Architekturforum Augsburg e.V.

Das Verfahren

Merkblatt Nr. 5.1/1, Stand: 01.02.1984, Seite 7 von 16

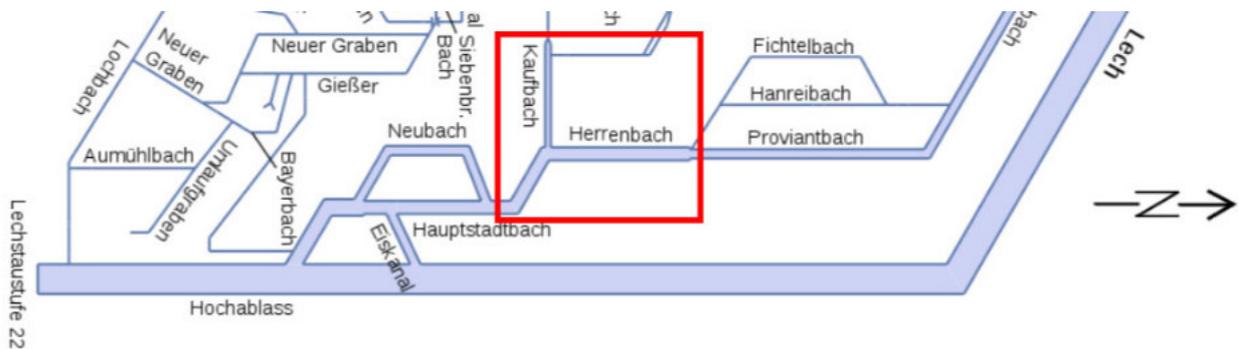
Das Merkblatt Nr.5.1/1 vom 1.2.1984 befasst sich, wie eine Querschnittsskizze zeigt nicht mit betonierten Industriekanälen sondern mit Hochwasserschutzdämmen und Deichanlagen, und ist demnach für den Fall Herrenbach nicht anzuwenden.

Die folgende Abbildung zeigt die Kanäle im Bereich des Hauptstadtbachs. Rot umrandet ist die Verzweigung in Herrenbach und Kaufbach.

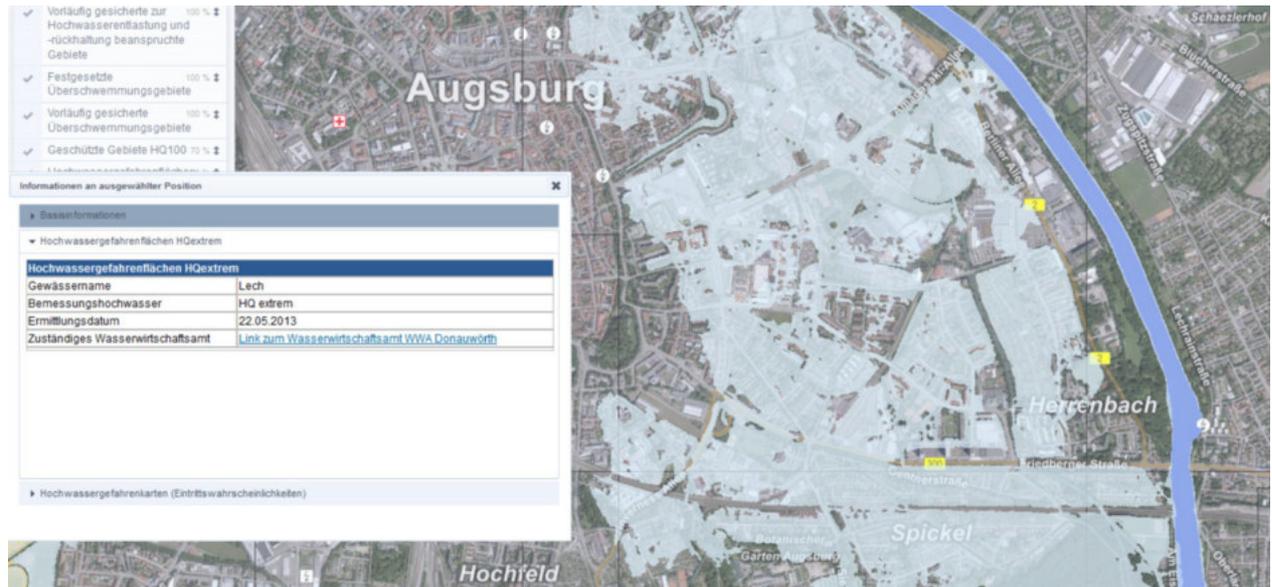
Laut Aussage von Baureferent Merkle in der Infoveranstaltung rührt der Zeitunterschied von 25 Minuten zu 3 Stunden für die Absenkung daher, dass es sehr komplex sei, nur den Herrenbach abzusenken, da die anderen Kanäle die dann zusätzlich anfallende Wassermenge nicht aufnehmen könnten.

Der Herrenbach hat eine Fließgeschwindigkeit von $21\text{m}^3/\text{sec.}$, der Kaufbach von $14\text{m}^3/\text{sec.}$. Der Hauptstadtbach also ca. $35\text{m}^3/\text{sec.}$. Im „Notfall“ muss am Hochablass der Einlauf in den Hauptstadtbach auf $14\text{m}^3/\text{sec.}$ gedrosselt werden. In 25 Minuten verringert sich diese Fließmenge am Schütz zum Herrenbach, der dann in 5 Minuten auf die Restwassermenge gedrosselt wird. Der gesamte Prozess dauert also 30 Minuten. Dazu ist eine Notschaltung möglich, die den Prozess automatisch über steuert. Der Schütz in den Herrenbach müsste nachgerüstet werden. Es geht um Kosten in Höhe von ca. 200.000 Euro.

Die Zeitangabe von 3 Stunden ist demnach falsch!
